Comisión Nacional
de Hidrocarburos

Opinión Técnica respecto de la modificación del Anexo 1 de las Asignación A-0141-M-Campo Gaucho

Diciembre, 2022

Figura 2. Polígonos de área de devolución y propuesta de reducción de la Asignación. (Fuente: Comisión con la información de PEP).

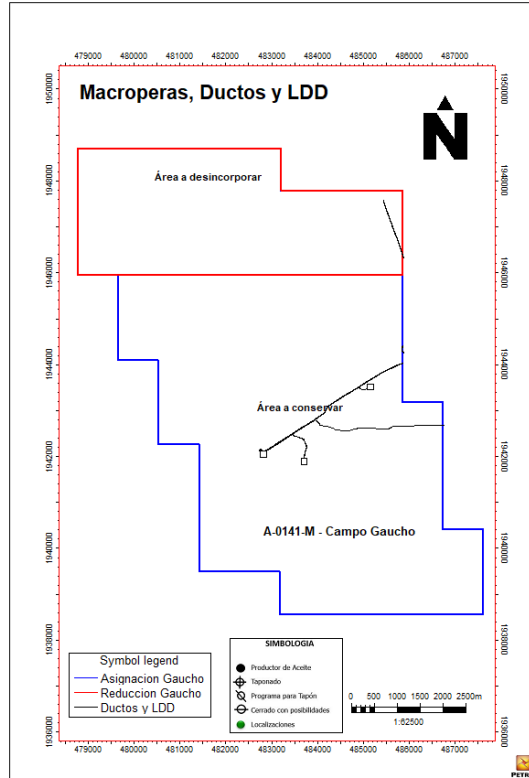
Asimismo, en la Figura 2 se muestran las áreas que el Asignatario identifica como área de devolución así como el área propuesta reducida del Área de Asignación.

Figura 3. Sección sísmica en profundidad con dirección NW-SE.
(Fuente: Comisión con la información de PEP).

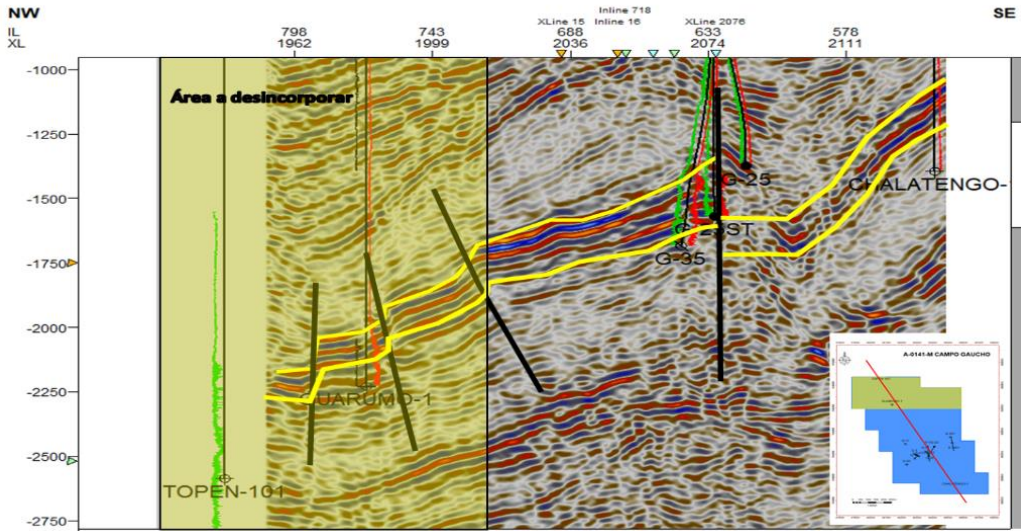
En las Figuras 3 y 4 se muestran las secciones sísmicas en profundidad con dirección NW-SE y SW-NE, respectivamente. En ellas se presenta el área a desincorporar y el área reducida.

De la Figura 3 se puede concluir que, el área a desincorporar corresponde a un bajo estructural, razón por la que dicha área, no es de interés para el Asignatario. Lo anterior se corroboró con los resultados de las perforaciones de los pozos Topen-101 y Garumo-1, mismos que resultaron improductivos y por lo cual, se taponaron.

Figura 5. Reserva probable y posible de la Asignación En la formación Cretácico Medio. (Fuente: Comisión con la información de PEP).

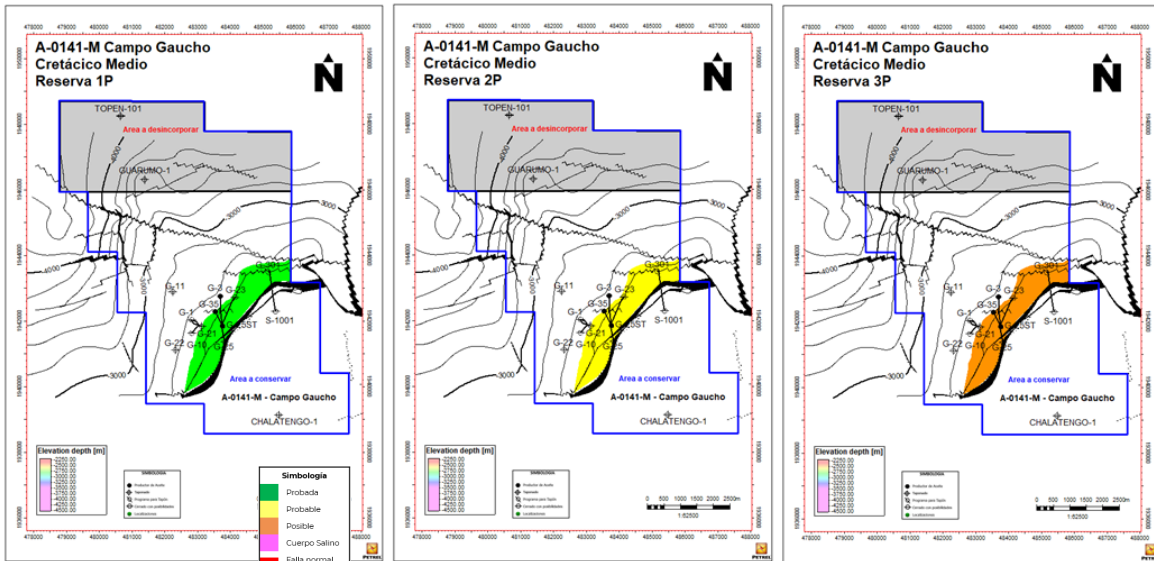
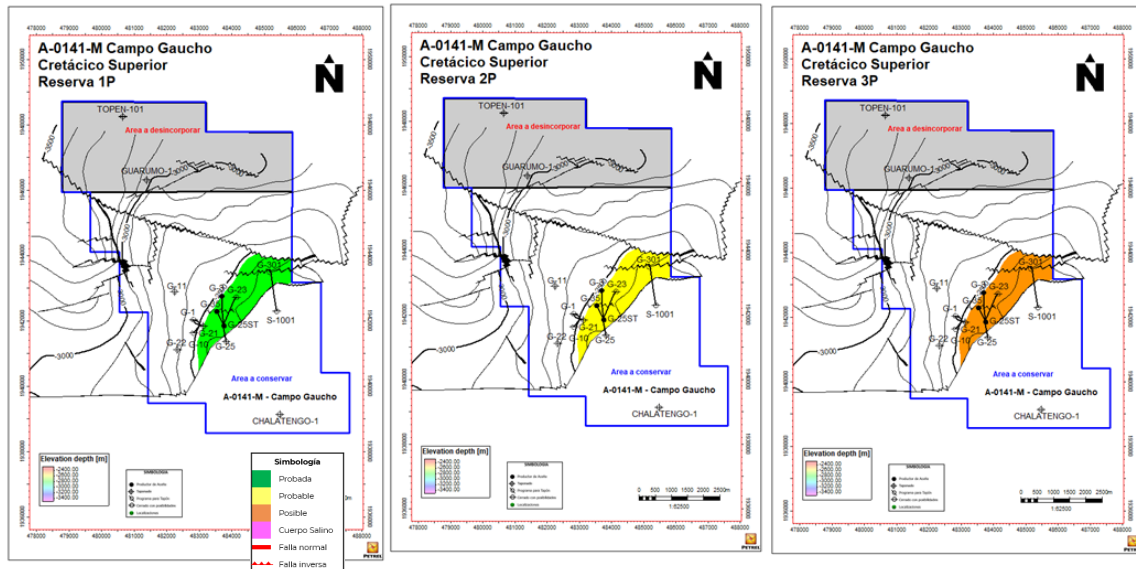
Asimismo, en las Figuras 5 y 6, se identifica la ubicación de la reserva de hidrocarburo por categoría probada, probable y posible en los yacimientos de la Asignación, los límites de la Asignación vigente y el área propuesta de devolución. Como conclusión, se observa

que la reserva del Campo presentada al 01 de enero de 2022, no resulta afectada por la reducción en la superficie de esta Asignación, ya que el Asignatario indica no contar con reservas asociadas al área considerada como de devolución.

Figura 7. Pozos, ductos y líneas de descarga dentro de la Asignación así como del área de reducción propuesta
(Fuente: Comisión con la información de PEP).

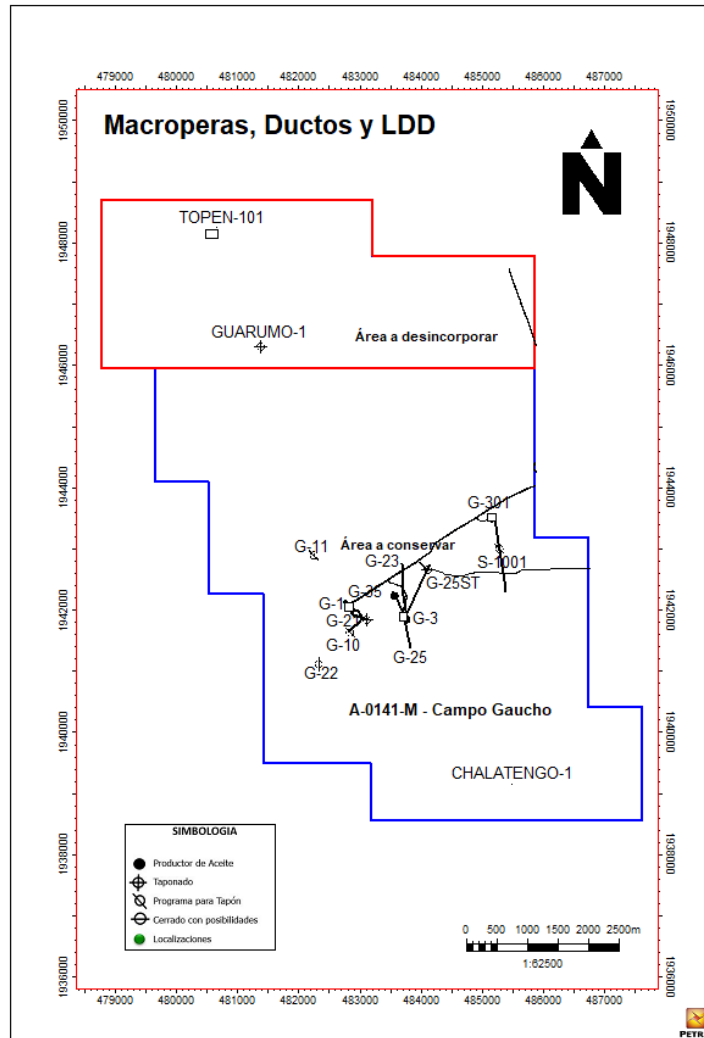
Firma **Asimismo**, en la Figura 7 se presenta un mapa con la proyección de los pozos, macroperas, ductos y líneas de descarga que se encuentran en la Asignación.

Como conclusión, respecto a los pozos Topen-101 y Garumo-1, estos se ubican en el área a desincorporar, sin embargo, esto no tendría algún impacto en la reserva ni en la producción ya que actualmente se encuentran taponados debido a que resultaron improductivos. Por otro lado, las líneas de descarga, gasoductos y oleogasoductos de la Asignación, se encuentran en su totalidad dentro del área que el Asignatario propone conservar.

Figura 8. Traslape de la propuesta de reducción del polígono de la Asignación y el polígono de la Asignación AE-0145-M-Comalcalco.

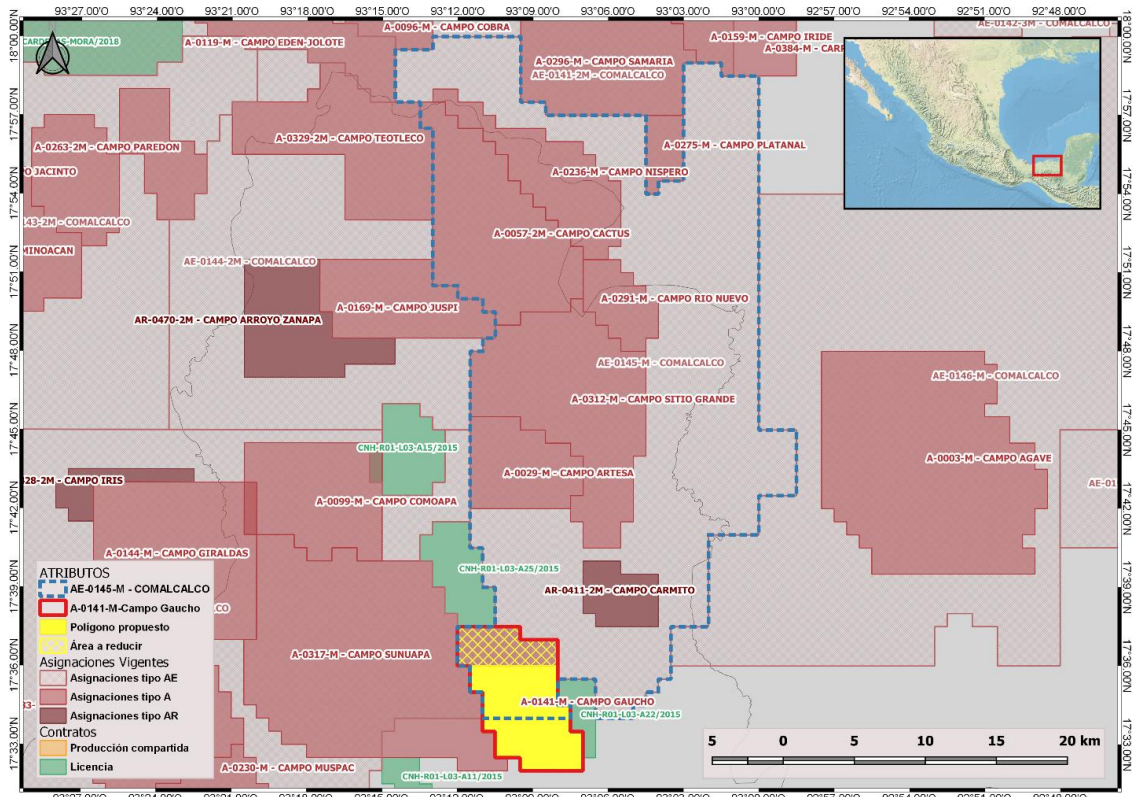
La configuración del área reducida de la Asignación de Extracción se puede observar en la Figura 8 donde se identifica que la propuesta de configuración mantiene un traslape superficial con la Asignación AE-0145-M-Comalcalco

Al respecto, cabe señalar que la Asignación AE-0145-M-Comalcalco cuenta con un Plan de Exploración vigente aprobado mediante Resolución CNH.E.71.001/2020 de 15 de diciembre de 2020, sin embargo, esta Comisión concluye que las modificaciones propuestas al Anexo I de la Asignación de Extracción no tendrían impacto en el Plan de Exploración vigente.

Figura 9. Polígono original, resultante y área a devolver de la Asignación.
Fuente: Comisión con información remitida por el Asignatario.

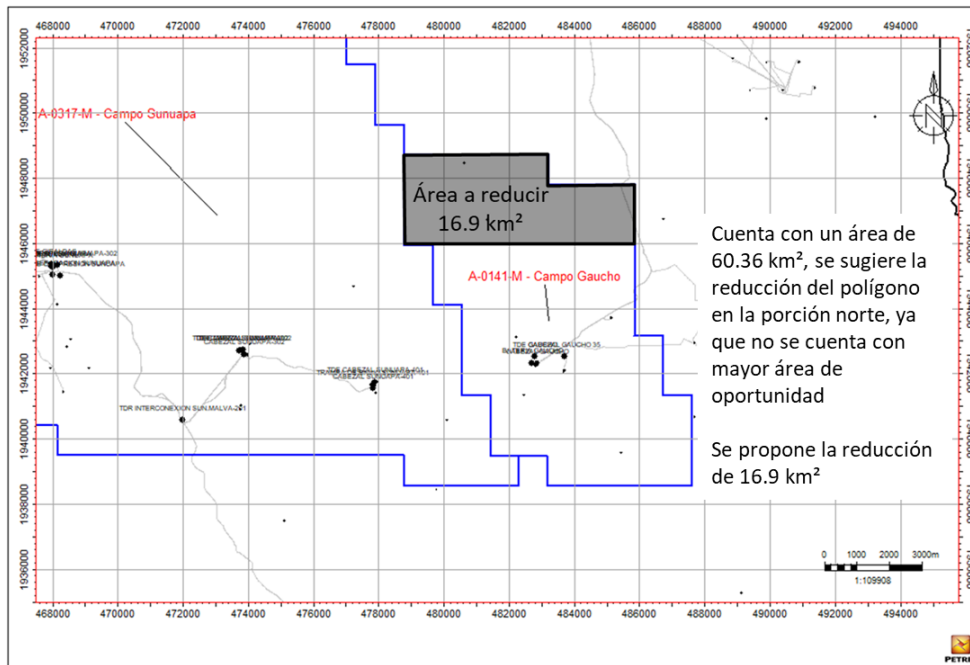
En la Figura 9 se muestra el polígono vigente de la Asignación, así como el área que se propone desincorporar (Tabla 5), lo anterior permitiría reducir el costo anual de la Asignación.

Como conclusión, derivado de la reducción propuesta al pasar el polígono actual de un área de 60.36 km² a una de 43.46 km², existe un impacto en el PDE, dado que se observa una variación en las condiciones técnico-económicas, en virtud de que se modificarán los indicadores económicos.

Figura 10. Mapa estructural del Campo Gaucho
Fuente: Comisión con información remitida por el Asignatario

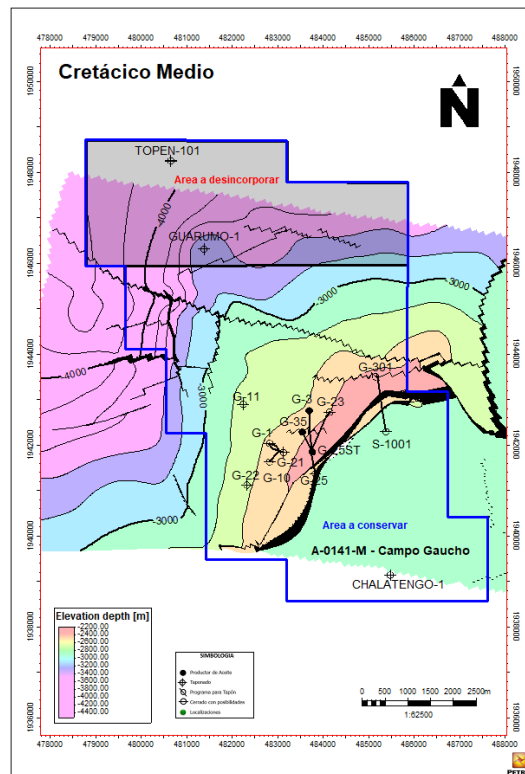
Para la solicitud de la reducción del área de la Asignación no existe impacto a nivel del campo con respecto a reservas ni a nivel de pozo, dado que los pozos perforados dentro del área a desincorporar (Topen-101 y Garumo-1) resultaron improductivos y se encuentran taponados ya que fueron ubicados en bajos estructurales, lo cual no presenta interés de objetivo para el Asignatario.

Asimismo, en la Figura 10 se muestra el mapa estructural del campo Gaucho, donde podemos visualizar la ubicación de los pozos a desincorporar y, por lo tanto, concluir que no hay actividad a futuro en el área a devolver.
